Høringsnotat - Aflandshage Vindmøllepark (myndigheder), november 2022

Notat vedrørende offentlig høring af miljøkonsekvensrapporten for Aflandshage Vindmøllepark

Dato
11. november 2022

Figur 1 - Områder i Øresund, der indgik i bruttolisten for mulige placeringer af en vindmøllepark (Københavns Kommune/COWI, 2010)

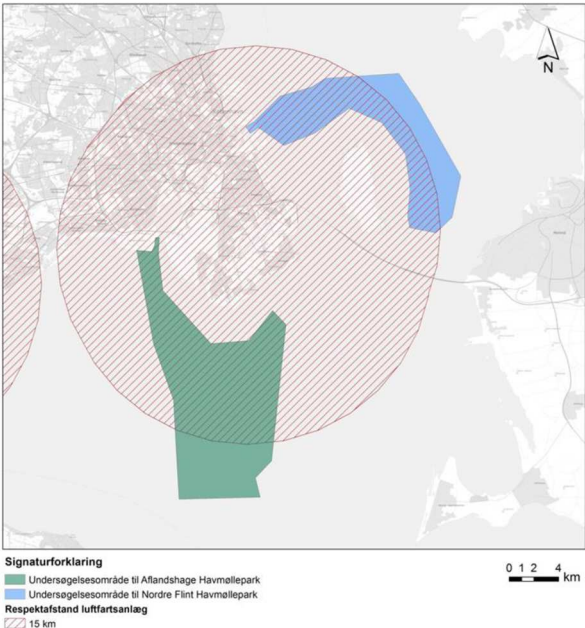
Resumé	Bygherres bemærkninger	Myndighedens bemærkninger	Konsekvens
<p>Greve og Stevns Kommune er bekymret for den visuelle påvirkning, som projektet vil medføre, hvis det realiseres. Der stilles spørgsmålstegn ved, hvor stor den visuelle påvirkning må være og stadig være acceptabel.</p> <p>Det anføres, at projektet ligger for tæt på kysten, hvilket vil påvirke kystlandskabet i Køge Bugt og Stevns Klint negativt.</p>	<p>Miljøkonsekvensrapporten viser, at kystlandskabet omkring Køge Bugt og på Stevns er sårbart over for en visuel påvirkning, der kan forringe oplevelsen af de særlige landskabsværdier, der kendetegner disse landskaber (der henvises til miljøkonsekvensrapporten s. 417 og s. 421).</p> <p>Det er også i rapporten beskrevet, at placeringen af Aflandshage Vindmøllepark vil medføre en <i>væsentlig</i> visuel påvirkning af landskabet på Stevns. Det er den største mulige påvirkningsgrad, der kan vurderes.</p> <p>Af miljøkonsekvensrapporten fremgår også, at placeringen vurderes at medføre en <i>moderat</i> påvirkning af kystlandskabet omkring Køge Bugt. Det er også en høj påvirkningsgrad, der tydeligt indikerer, at her vil der også være betydelige visuelle konsekvenser. Samtidig afspejler vurderingen, at afstanden til vindmølleparken her er så stor, at den ikke vil være så dominerende i sit udtryk, som den vil være fra kystlandskabet på Stevns.</p>	<p>Projektets visuelle påvirkning af kystlandskabet, er i miljøkonsekvensrapporten vurderet til at være op til "væsentlig".</p> <p>Det gælder generelt, at en miljøkonsekvensrapport, ud over påvirkningen fra projektet på en række miljøforhold, herunder landskabet, også skal beskrive påtænkte foranstaltninger for at undgå, forebygge, begrænse eller om muligt neutralisere væsentlige skadelige virkninger. Miljøvurderingsloven indeholder ikke nærmere bestemmelser om, hvorvidt væsentlige miljøpåvirkninger kan tillades, da dette afhænger af relevante beskyttelsesbestemmelser, grænseværdier mv. i den relevante sektorlovgivning som eksempelvis reglerne om støj fra vindmøller.</p> <p>Projektet er ansøgt under den politisk vedtagne åben dør-ordningen, der giver mulighed for, at der etableres vindmøller tæt på kysten og der er ikke i den tilhørende lovgivning klare retningslinjer for, hvornår de visuelle påvirkninger fra et kystnært projekt kan karakteriseres som uacceptable.</p> <p>Det er Energistyrelsens vurdering, at der ved placering af store infrastrukturprojekter, så som vindmøller, tæt på kysten, ikke kan undgås, at vindmøllerne vil påvirke de visuelle og landskabelige forhold og dermed også påvirke oplevelsen af kystlandskabet. Det er særligt afstanden til vindmøllerne, der bevirker den visuelle og landskabelige påvirkning og det er derfor også Energistyrelsens vurdering, at det ikke er en påvirkning, der er mulig at afværge ved at ændre på opstillingsmønstret af vindmøllerne eller lignende. Det gælder især, når kystlandskabet strækker sig rundt om hele projektet og vindmøllerne derfor opleves forskelligt hvorfra på kysten man opholder sig.</p> <p>Det er i øvrigt svært at afværge eller mindske den visuelle påvirkning fra lysafmærkning af vindmøllerne, idet den netop har til formål, at gøre vindmøllerne mere synlige over for skibsfart og flytrafik.</p>	<p>Ingen konsekvens for projektet.</p>

Resumé	Bygherres bemærkninger	Myndighedens bemærkninger	Konsekvens
		<p>Det er samlet set Energistyrelsens vurdering, at miljøkonsekvensrapporten i tilstrækkeligt omfang belyser den forventede visuelle påvirkning såvel som den forventede indvirkning på kystlandskabet. Det er tillige Energistyrelsens vurdering, at den visuelle påvirkning af projektet ikke er så voldsom og usædvanlig, at den kan karakteriseres som uacceptabel.</p>	
<p>Greve og Stevns Kommune opfordrer til, at vindmølleparken etableres på en lokalitet fjernere fra fastlandet.</p> <p>Høringsvar fra sept. 2022: Stevns Kommuner opfordrer til, at møllerne flyttes længere bort fra Stevns Klint og at højden på møllerne reduceres.</p>	<p>HOFORs ejer, Københavns Kommune, har ønsket, at HOFOR arbejder på at opføre vindmøller så tæt på hovedstaden som muligt. Det er vigtigt, at hovedstaden også går forrest og trækker med, hvis vi skal lykkes med den grønne omstilling i Danmark.</p> <p>For at nå målsætningerne i Klimaplan 2009 gennemførte Københavns Kommune i 2010 en indledende screening af mulige vindmølleplaceringer i Øresund nær København. Placering af en vindmøllepark er blandt andet fastlagt af en række tekniske- og økonomiske rammebetingelser. Screeningen resulterede i en brutto liste på otte mulige lokaliseringer, der fremgår af nedenstående Figur 1.</p>	<p>Energistyrelsen har ingen supplerende bemærkninger.</p>	<p>Ingen konsekvens for projektet.</p>
